附錄九、歷次審查簡報

臺北市立動物園165公頃園區增(整)建計畫 第二次環境影響差異分析

簡報

中華民國 108 年 3 月 20 日

丹頂鶴及滯洪池工程環境現況

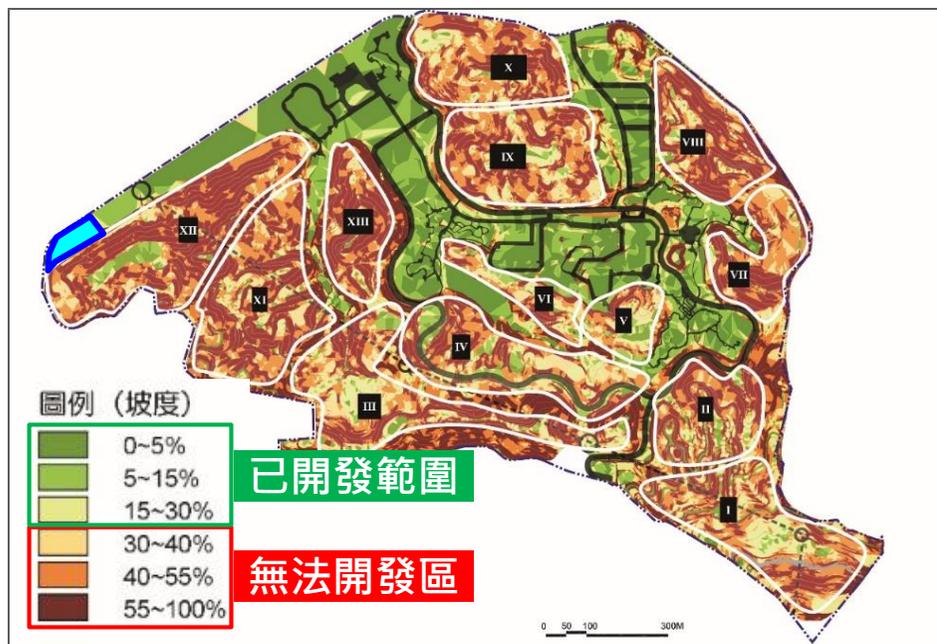
顏委員秀慧：丹頂鶴暨滯洪池工程完工時程為何

- 106年6月開工，因**水保及剩餘土方處置**待處理，於106年8月暫停
- 107年5月復工，目前工程進度**97%(至108年3月19日止)**，預計**108年7月完工**

工程剩餘土方
規劃處置
場所及優先
運送路線

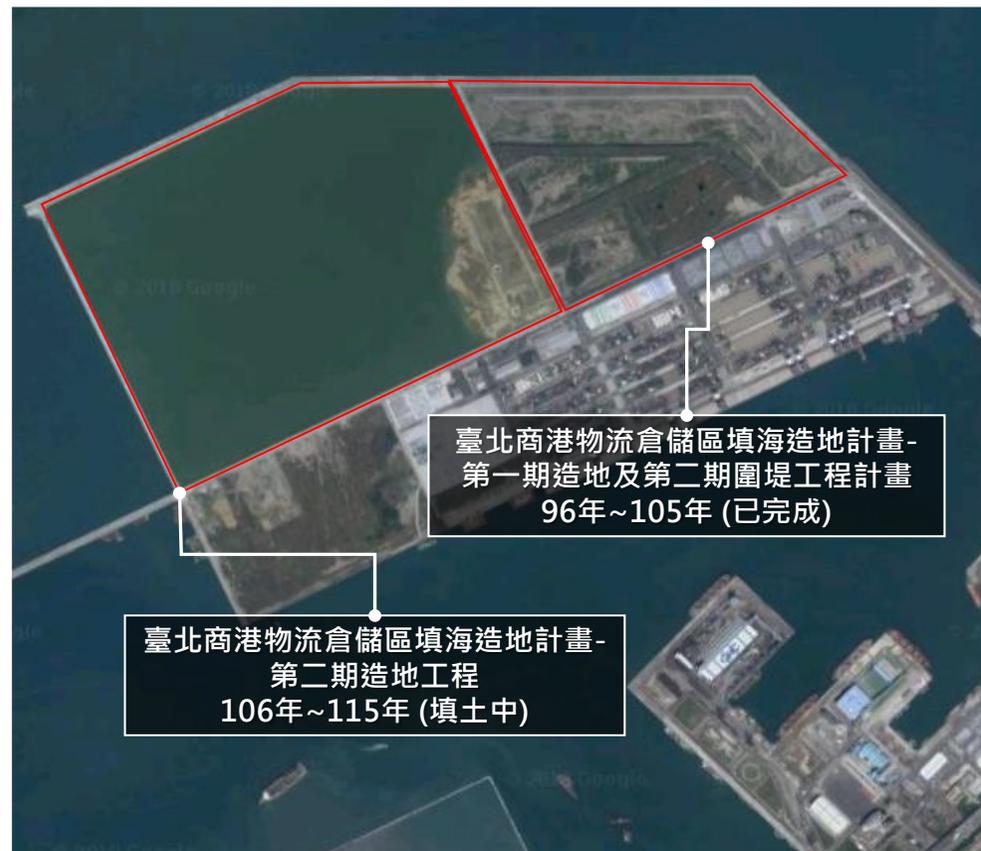
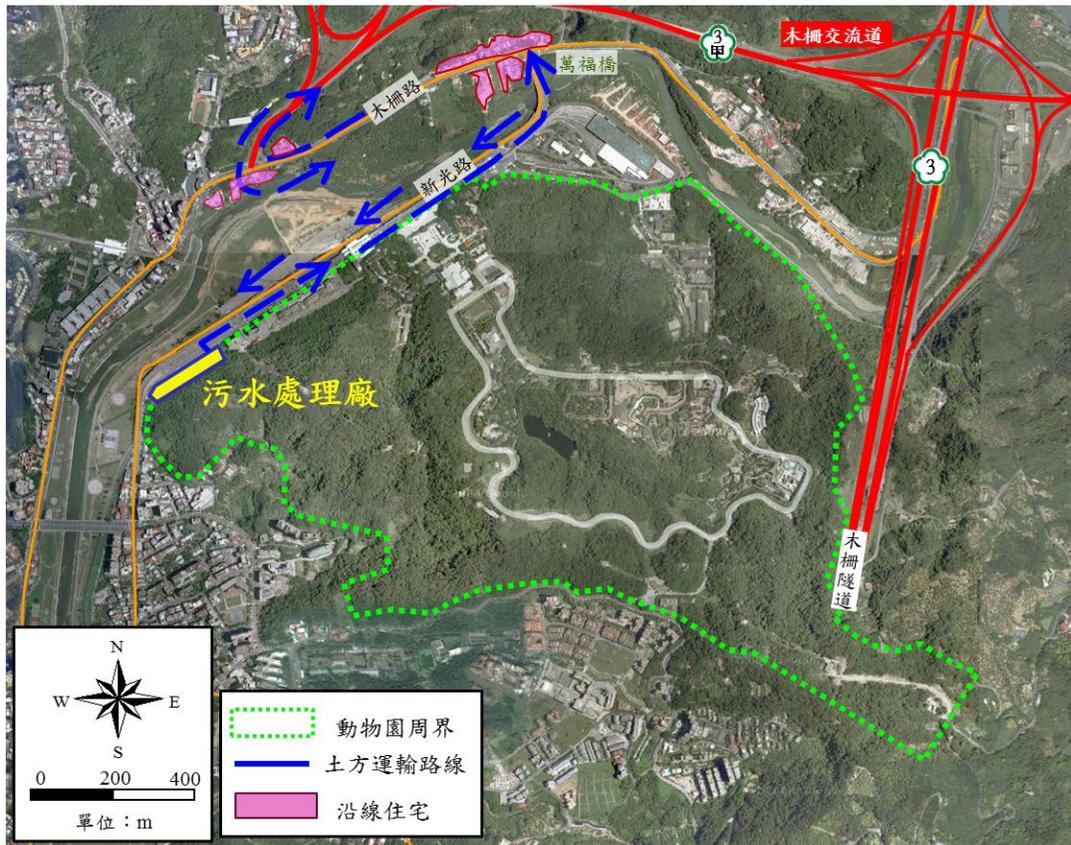
張委員添晉、康委員世芳：
土方去化方案及地點優先
順序

- 土方運輸路線：以本園污水廠為起點，經新光路、木柵路銜接國3甲萬芳交流道，最終運至指定地點，暫以台北港為造地計畫為優先

二、土方處理規劃(6/6)

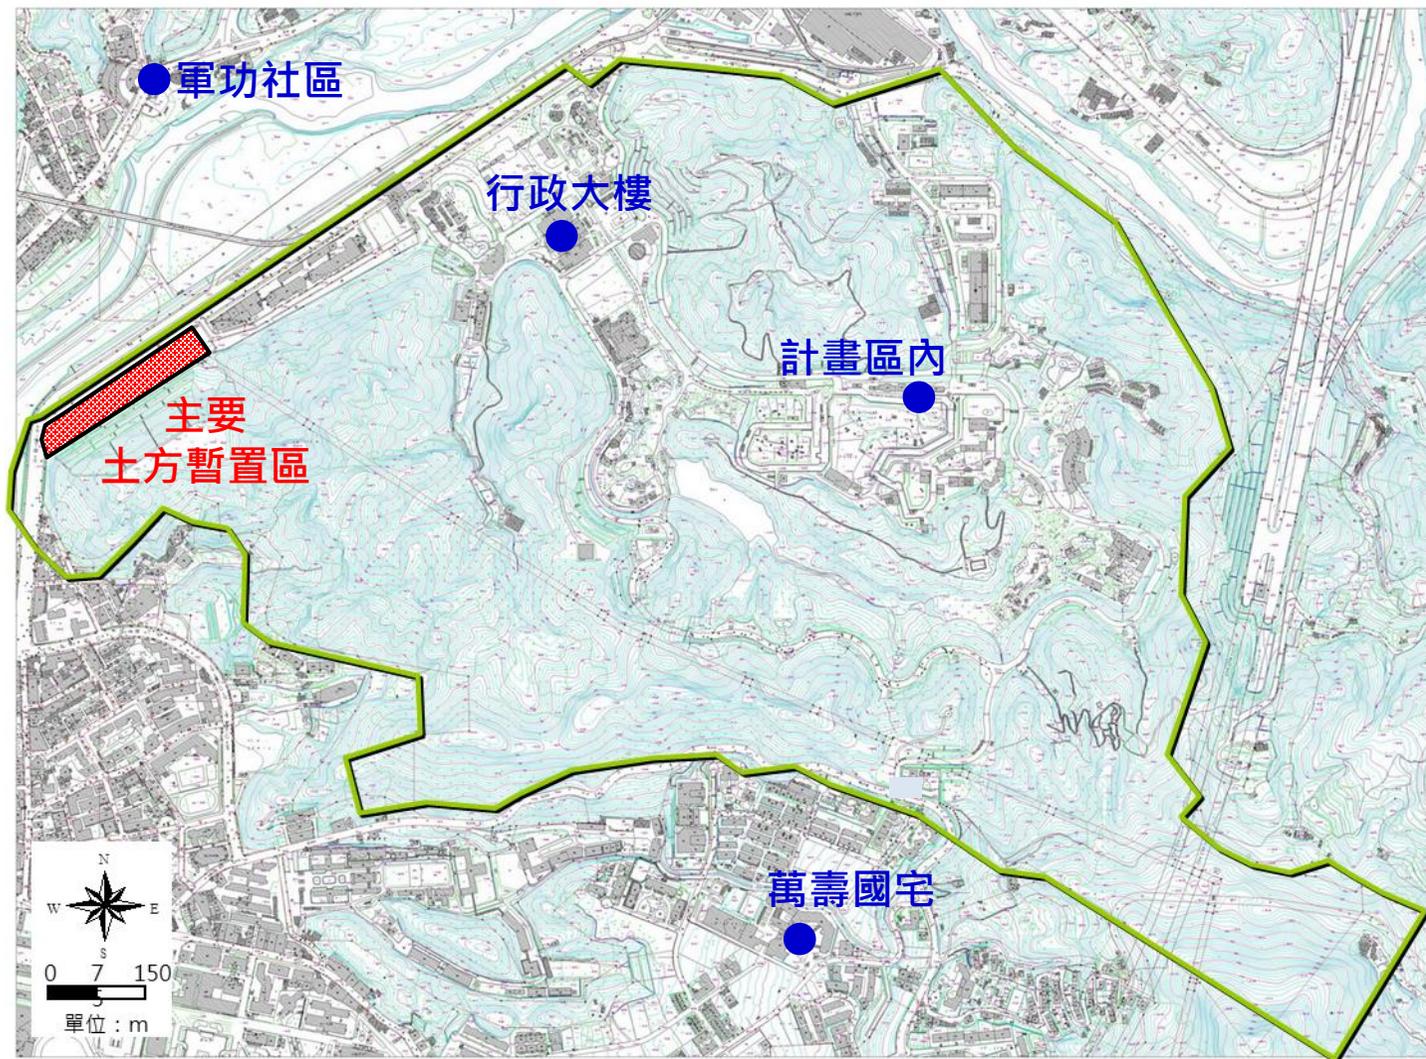
李委員培芬：土方外運經過之敏感區

歐陽委員嶠暉：可配合環評中之社子島開發需土，達到市府內自用平衡

- 本案土方外運路線周邊，僅萬福橋至萬芳交流道之木柵路段附近有零星住宅、石材加工廠、公車調度保修場、資源回收場
- 以臺北港為優先處置地點，係因臺北港屬公共工程，目前即有大量之填方需求，且運輸路線敏感點最少，對環境影響應屬最小
